**京都大学複合原子力科学研究所原子炉  
設置変更承認申請書（研究用原子炉の変更）  
に関する審査の結果の案の取りまとめ  
－標準応答スペクトルを考慮した基準地震動の追加等－**

令和5年5月17日  
原子力規制庁

京都大学複合原子力科学研究所原子炉設置変更承認申請書(研究用原子炉の変更)に関する  
審査書

図 基準地震動Ss-1と標準応答スペクトルの比較

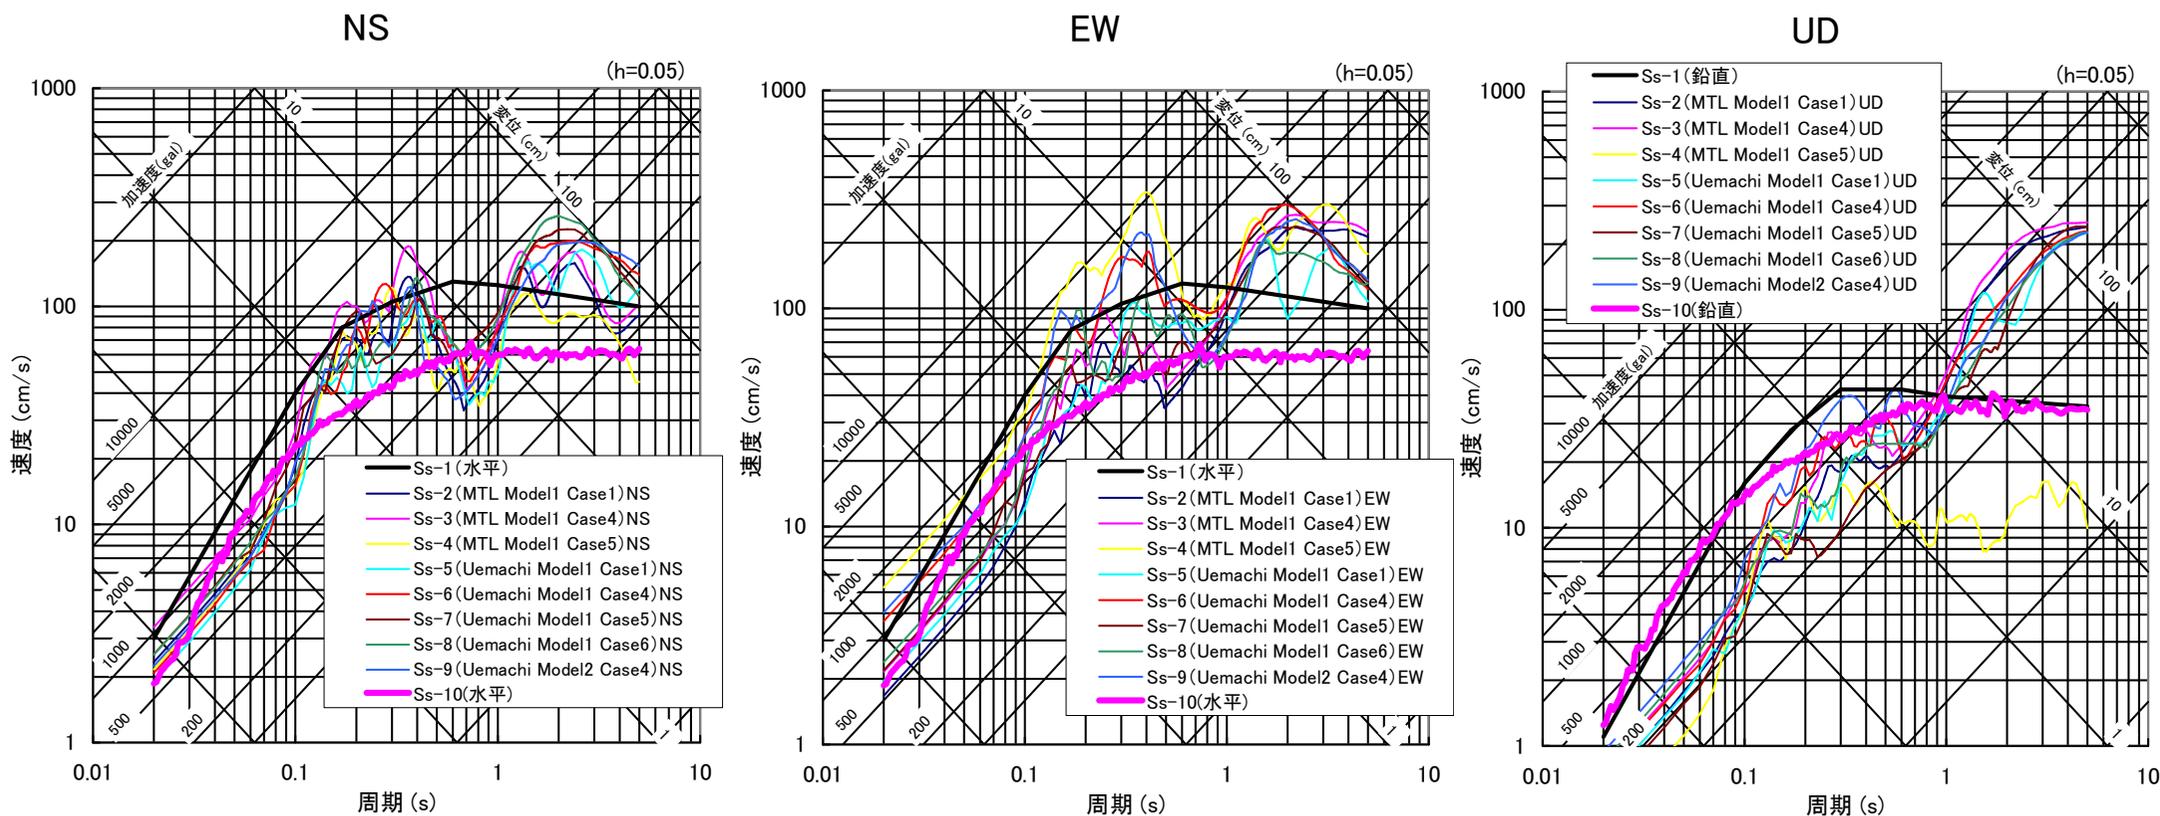
- 標準応答スペクトルに基づく地震動評価結果が一部周期帯でSs-1を上回るため、基準地震動Ss-10として策定していることを確認。

【「中央構造線断層帯(金剛山地東縁-由布院)の長期評価(第二版)」の影響について(第4条関係)】

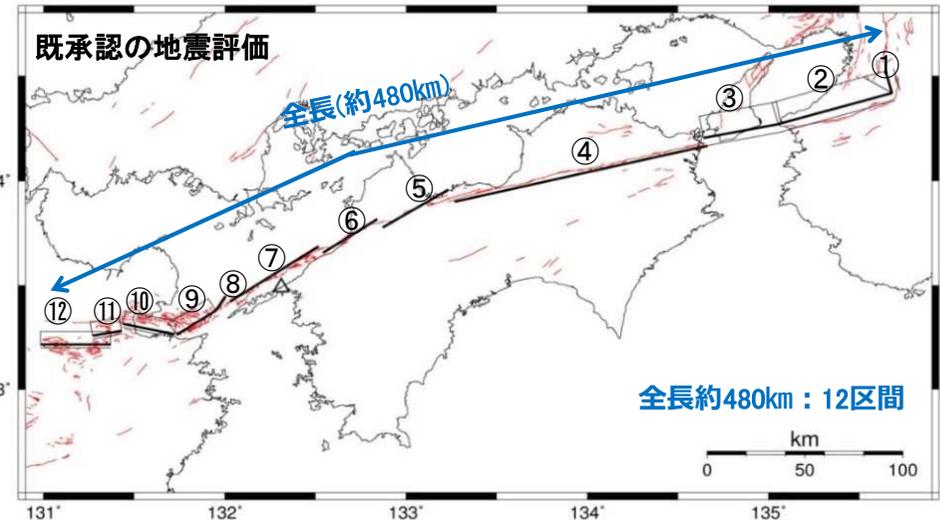
地震調査委員会(2011)から地震調査委員会(2017)への変更点として、断層全長、断層の活動区分等が見直された。

既承認の中央構造線断層帯の評価では、**全長約480km**を考慮していることから、新知見の影響はない。

・「中央構造線断層帯(金剛山地東縁-由布院)の長期評価(第二版)」の内容は、既承認申請書の評価に影響がないことを確認。

## 既承認の地震評価

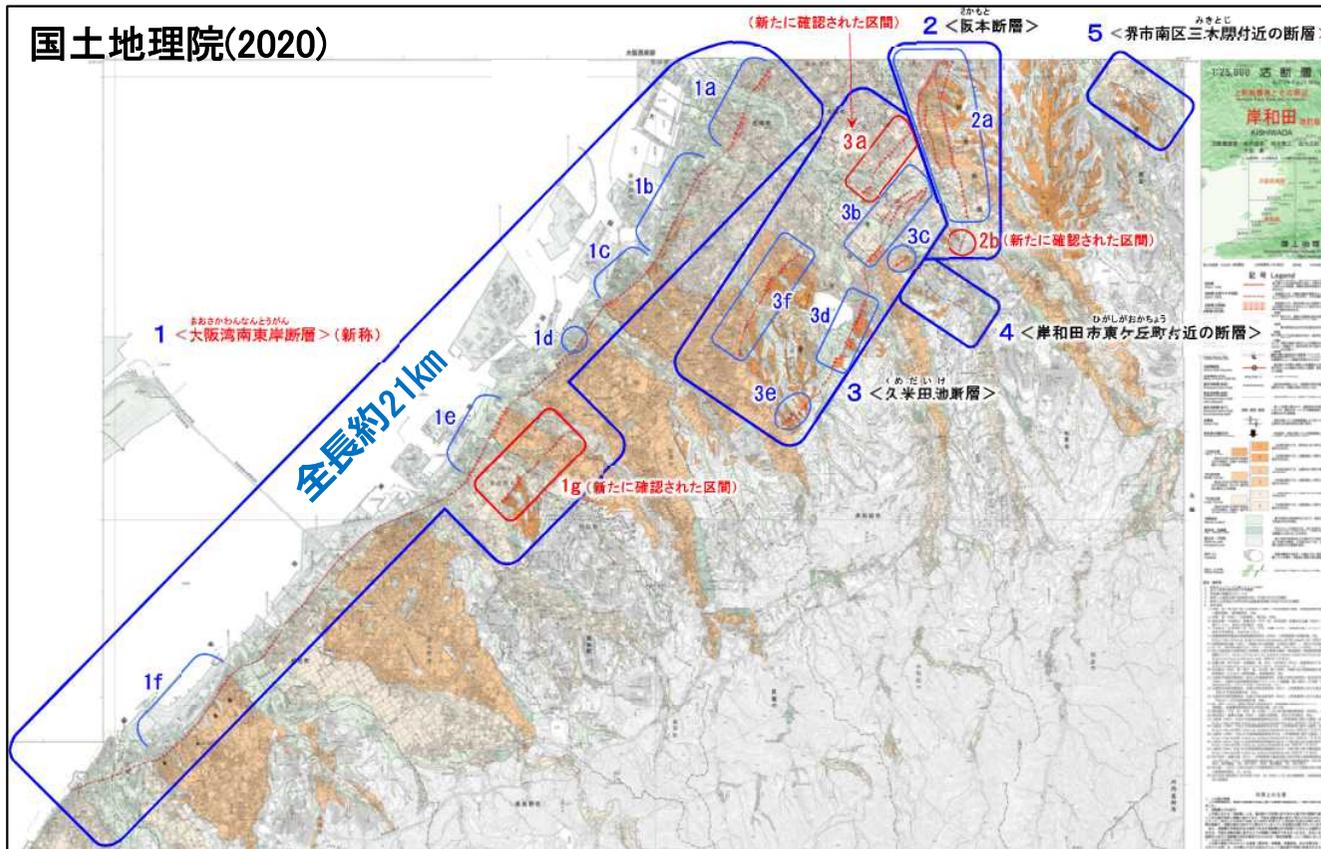
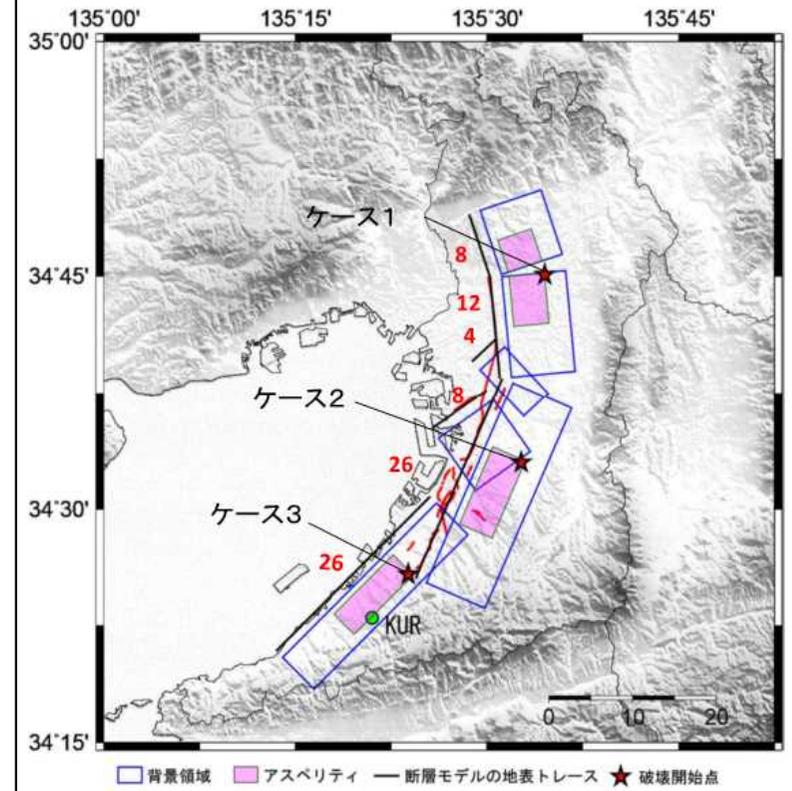
国土地理院(2020)では、上町断層帯主部とは別に、大阪湾南東岸断層として全長約21kmの逆断層を認定している。

大阪湾沿岸部の評価(認定)区間
既承認の地震評価 ※文部科学省研究開発局、京都大学防災研究所の調査観測に基づく評価	約26km
国土地理院(2020)	約21km

- 既承認申請書の審査において確認した(大阪湾沿岸部を含む)上町断層帯による地震動評価に影響がないことを確認。
